高浜発電所原子炉施設保安規定変更認可申請書  
審査資料

大山生竹テフラの噴出規模見直しに伴う変更について

# 高浜3, 4号炉 原子炉施設保安規定変更認可申請 に係る審査会合における指摘事項への回答について 【大山生竹テフラの噴出規模見直しに係る運用変更】

高浜3，4号炉 大飯3，4号炉  
原子炉施設保安規定変更認可申請に係る審査会合  
における指摘事項への回答について  
【大山生竹テフラの噴出規模見直しに係る運用変更】

変更前の配置例

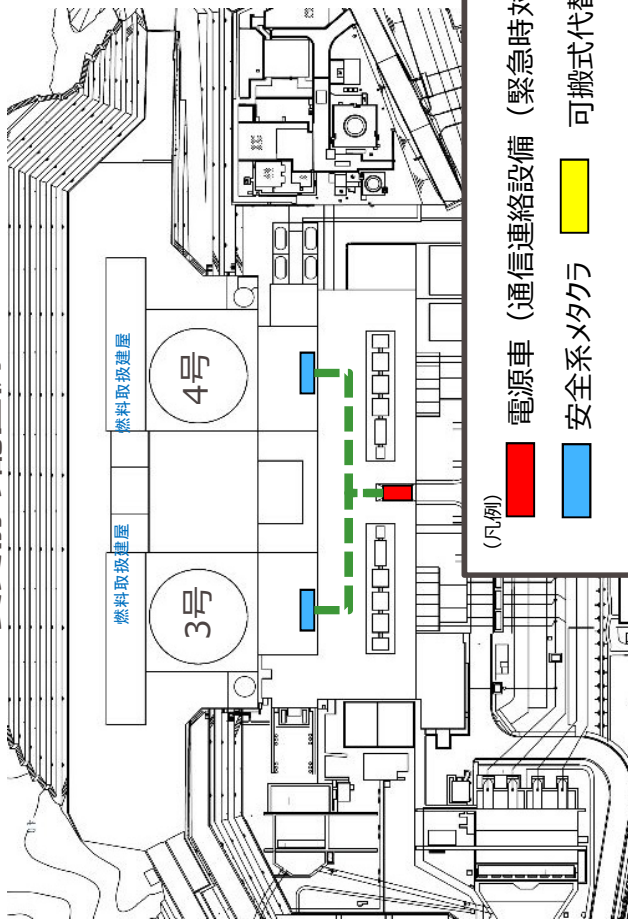
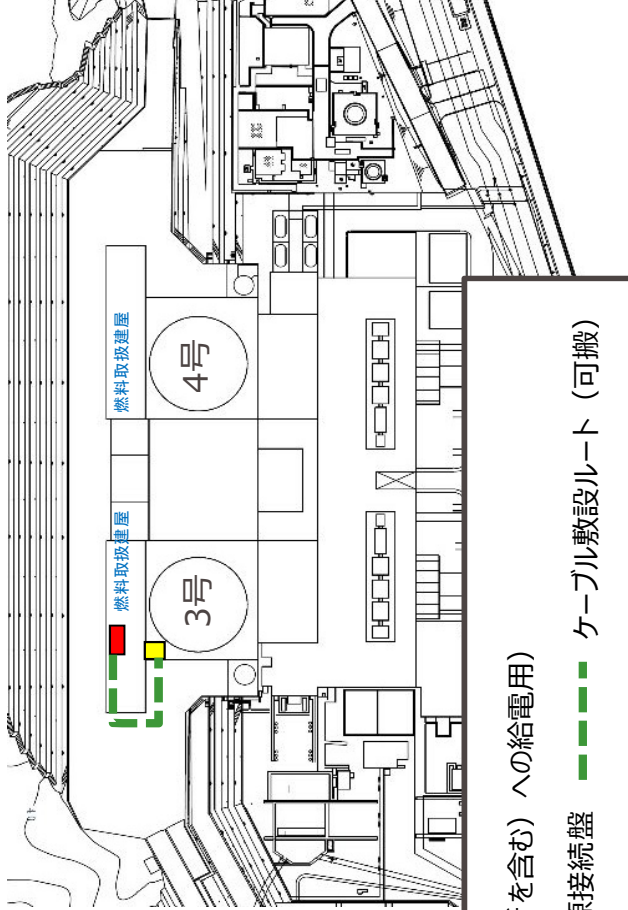
○電源車（通信連絡設備（緊急時対策所を含む）への給電用）からの給電は、設置場所の変更に伴い  
下図のとおり作業場所が変更となった。

○ケーブルの敷設距離が既認可と比べて短くなったことから、要員数が4名から2名に減少したものの、作業は  
既認可から10分増加の70分以内で完了することを現場で確認済み。本手順は、通信連絡用の電源車  
に係る手順であり、炉心冷却の成立性に影響はない。

# 大飯3, 4号炉における可搬式排気ファンおよび仮設ダクト等設置作業の成立性について 参考4

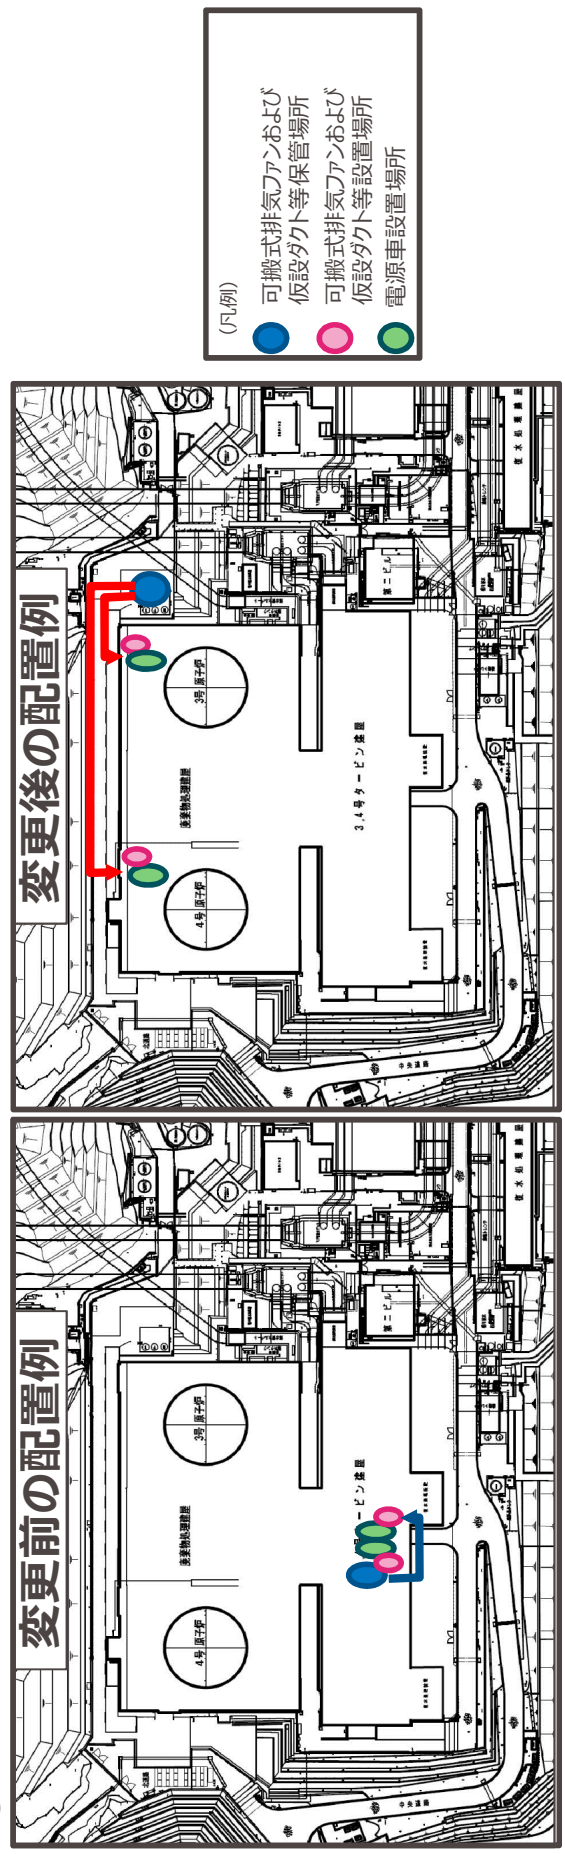
- 電源車の設置場所**変更に伴い、従来タービン建屋（屋内）に保管していた可搬式排気ファン、仮設ダクト等の保管場所を原子炉周辺建屋近傍（屋外）へ変更した。（原子炉周辺建屋内に適した保管場所がないため）
- これにより可搬式排気ファン、仮設ダクト等を屋外から屋内へ運搬する手順が追加となったが、降灰開始までに対応できることを現場で確認済み。
- また、屋内作業の想定時間が20分増加するが、炉心冷却が可能な蒸気発生器の水位を維持できる時間内に作業を完了できる。

**変更後** 可搬式排気ファンおよび仮設ダクト等設置作業は、1箇所あたり上表とは別に緊急安全対策要員3名が130分以内で実施する。

## ① DG改良型フィルタの閉塞時間

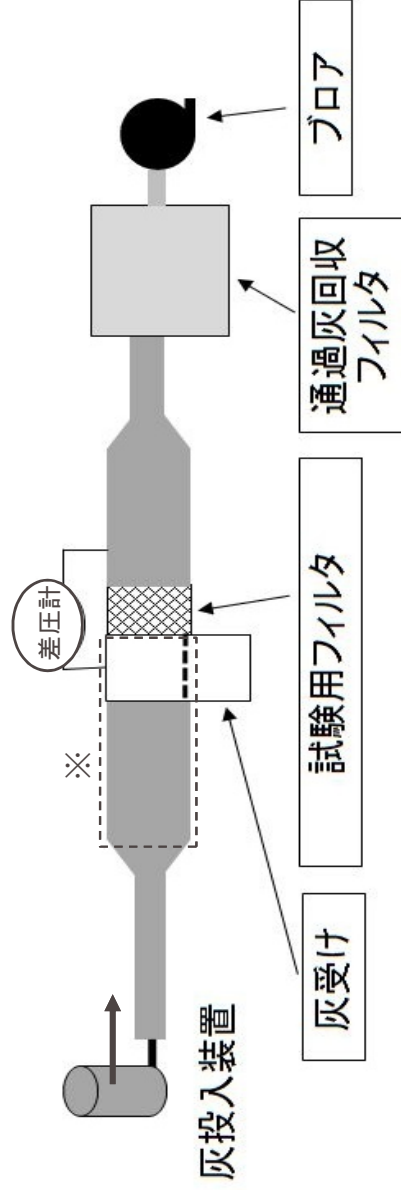
フィルタ閉塞時間、フィルタ取替着手時間、フィルタ清掃回数、ディーゼル発電機機能を期待する時間について、層厚変更後の具体的な試験内容を示したうえで、時間等の妥当性を示すこと。

- 層厚変更に伴うDG改良型フィルタ取替運用への影響項目に対する確認内容は下表のとおり。
- 結果、現行保安規定で定めるDG改良型フィルタの取替時間（20分）及び清掃時間（60分）で対応可能であることを確認した。一方、フィルタ取替の着手時間が変わるため、DG改良型フィルタ取替運用の詳細手順を定める社内標準に当該変更を反映する。

フィルタの基準捕集容量到達までの時間から、フィルタ取替に要する時間20分を差し引いて、フィルタ取替の着手時間を**70分**（層厚変更前 100分）と設定した。

変更前の配置例

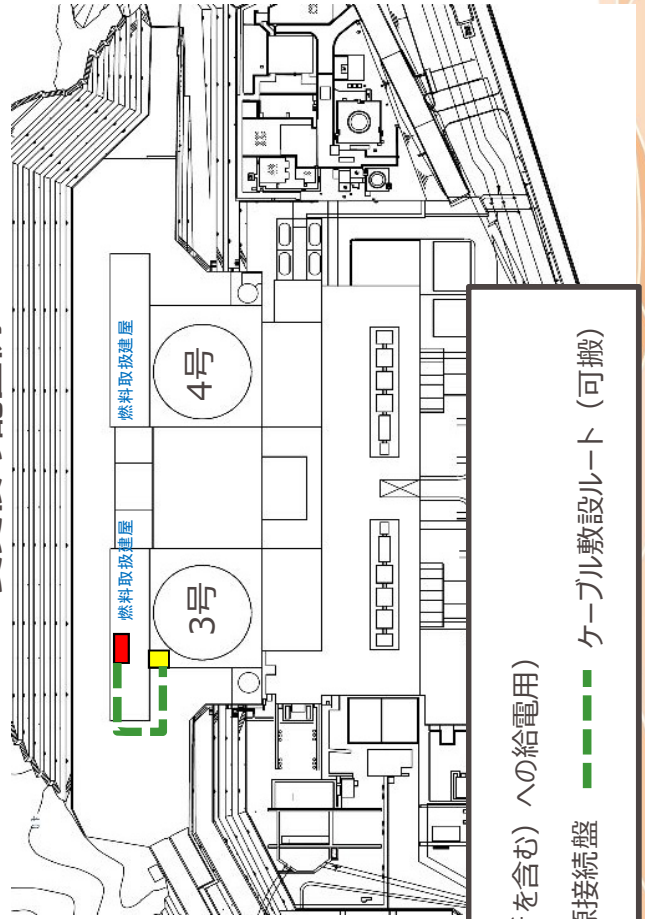
- 電源車(通信連絡設備用)の移動場所をタービン建屋から燃料取扱建屋へ変更することに伴い、保安規定に定める要員数、想定時間を4名60分から2名70分に変更しており、変更後の要員数、想定時間の範囲内で完了することを現場で確認済みである。また、電源車(通信連絡設備用)に係る手順であり、炉心冷却の成立性に影響はない。
- なお、電源車(通信連絡設備用)及びその燃料源としての電源車は、3号炉または4号炉のいずれかの号炉の燃料取扱建屋に配置するが、今後の補正申請にて下線部の内容を明確化する予定である。

変更前の配置例

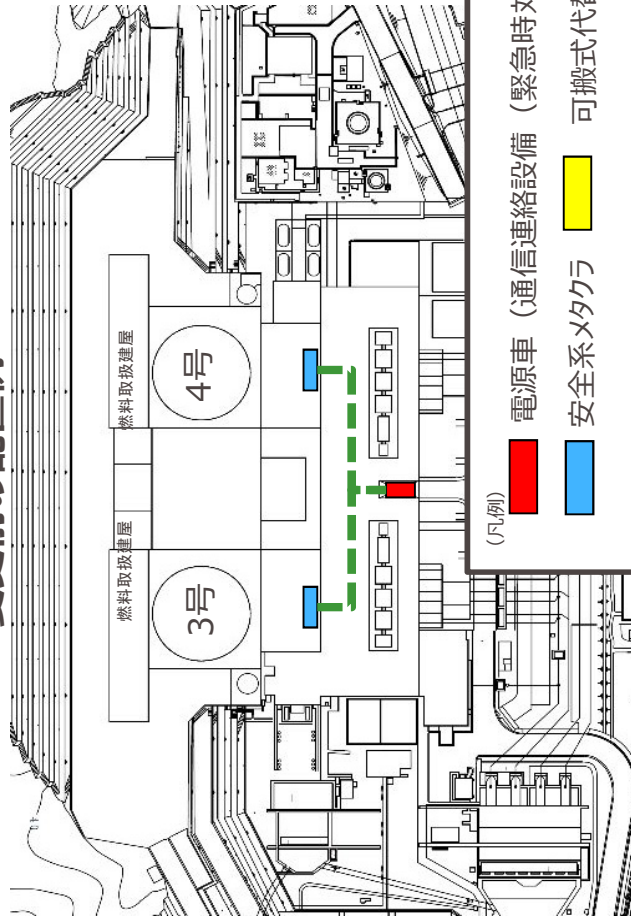
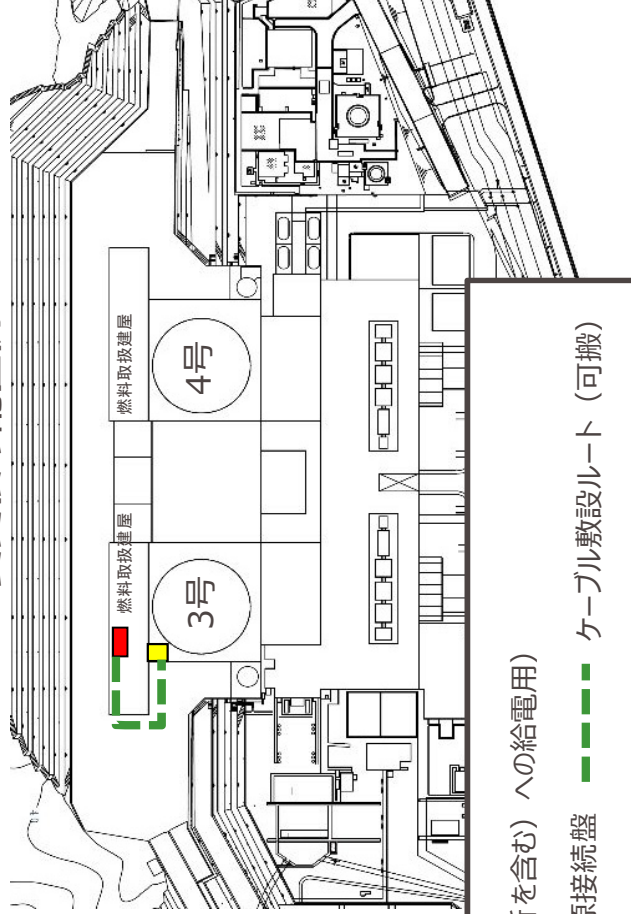
○電源車（通信連絡設備（緊急時対策所を含む）への給電用）からの給電は、設置場所の変更に伴い  
下図のとおり作業場所が変更となった。

○ケーブルの敷設距離が既認可と比べて短くなったことから、要員数が4名から2名に減少したものの、作業は  
既認可から10分増加の70分以内で完了することを現場で確認済み。本手順は、通信連絡用の電源車  
に係る手順であり、炉心冷却の成立性に影響はない。

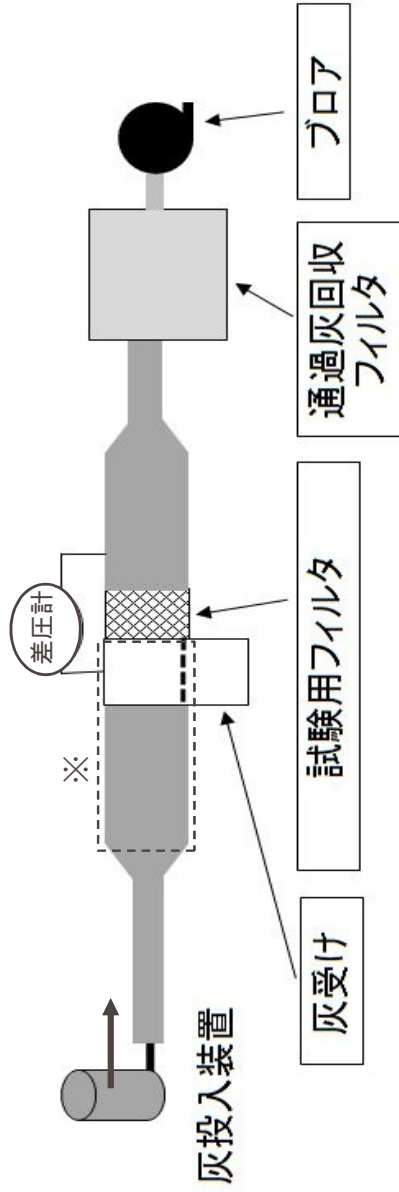
フィルタ閉塞時間、フィルタ取替着手時間、フィルタ清掃回数、ディーゼル発電機機能を期待する時間について、層厚変更後の具体的な試験内容を示したうえで、時間等の妥当性を示すこと。

- 層厚変更に伴うDG改良型フィルタ取替運用への影響項目に対する確認内容は下表のとおり。
- 結果、現行保安規定で定めるDG改良型フィルタの取替時間（20分）及び清掃時間（80分）で対応可能であることを確認した。一方、フィルタ取替の着手時間が変わるため、DG改良型フィルタ取替運用の詳細手順を定める社内標準に当該変更を反映する。

フィルタの基準捕集容量到達までの時間から、フィルタ取替に要する時間20分を差し引いて、フィルタ取替の着手時間を**340分**（層厚変更前 120分）と設定した。

## 変更前の配置例

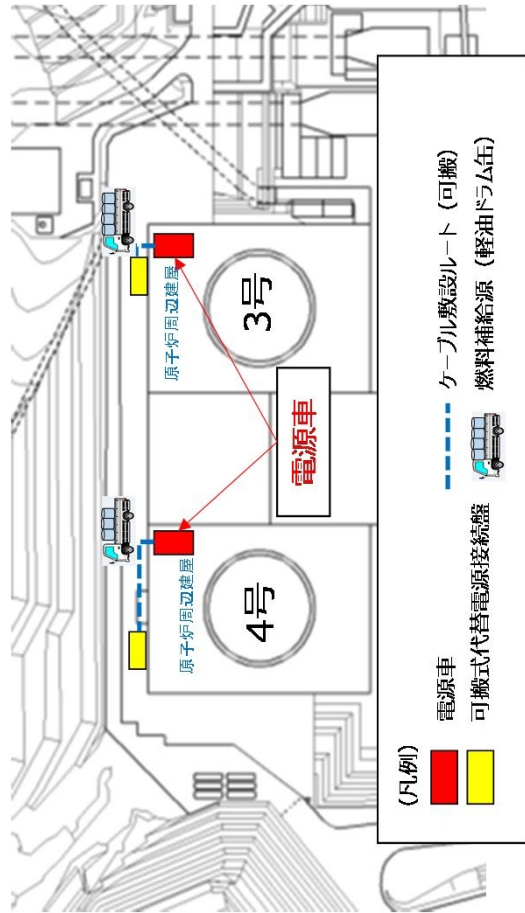
- 電源車の移動場所をタービン建屋から原子炉周辺建屋へ変更することに伴い、電源車の移動距離は既認可と比べて長くなったが、従前は3号で実施してから4号実施としていた手順のうち一部（電源車の移動）を並行実施とすることで、50分以内に完了することを現場で確認済み。
- また、電源車排気ファン及び仮設ダクトの設置作業について、保安規定に定める要員数、想定時間を4名60分から3名130分に変更しているが、変更後の要員数、想定時間の範囲内で完了することを現場で確認済みである。

変更前

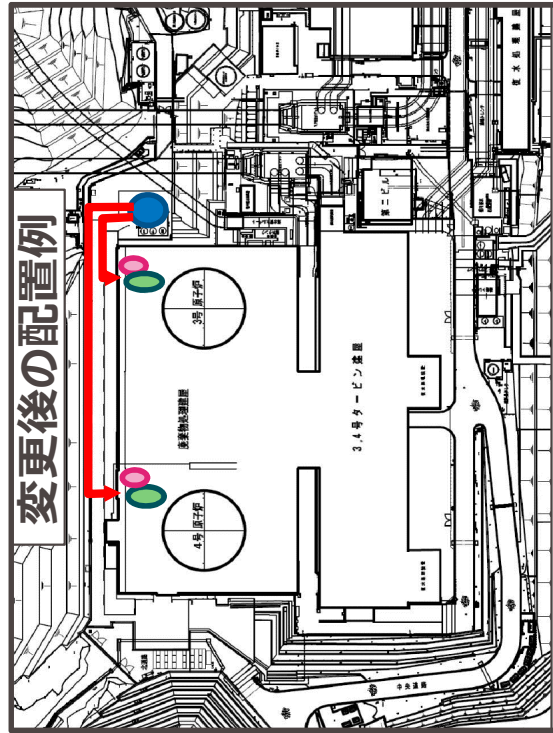
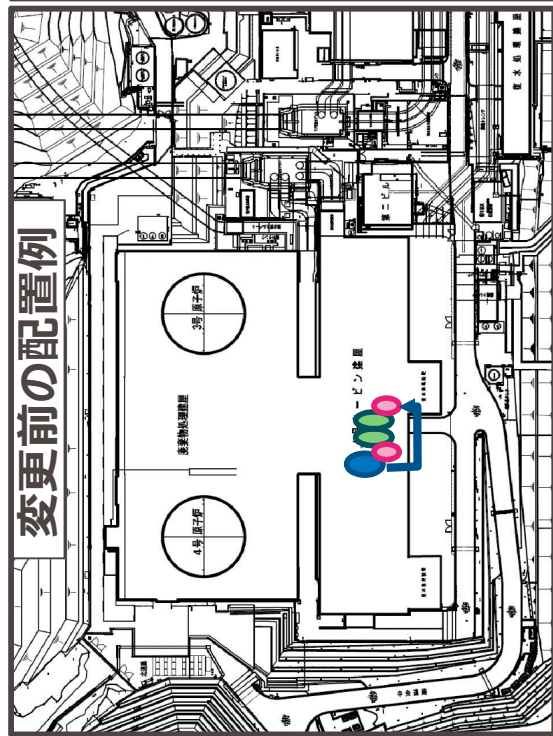
- ①電源車の設置場所変更に伴い、従来タービン建屋（屋内）に保管していた可搬式排気ファン、仮設ダクト等の保管場所を原子炉周辺建屋近傍（屋外）へ変更した。（原子炉周辺建屋内に適した保管場所がないため）
- これにより可搬式排気ファン、仮設ダクト等を屋外から屋内へ運搬する手順が追加となったが、降灰開始までに対応できることを現場で確認済み。
- また、屋内作業の想定時間が20分増加するが、炉心冷却が可能な蒸気発生器の水位を維持できる時間内に作業を完了できる。

変更後 可搬式排気ファンおよび仮設ダクト等設置作業は、1箇所あたり上表とは別に緊急安全対策要員3名が130分以内で実施する。
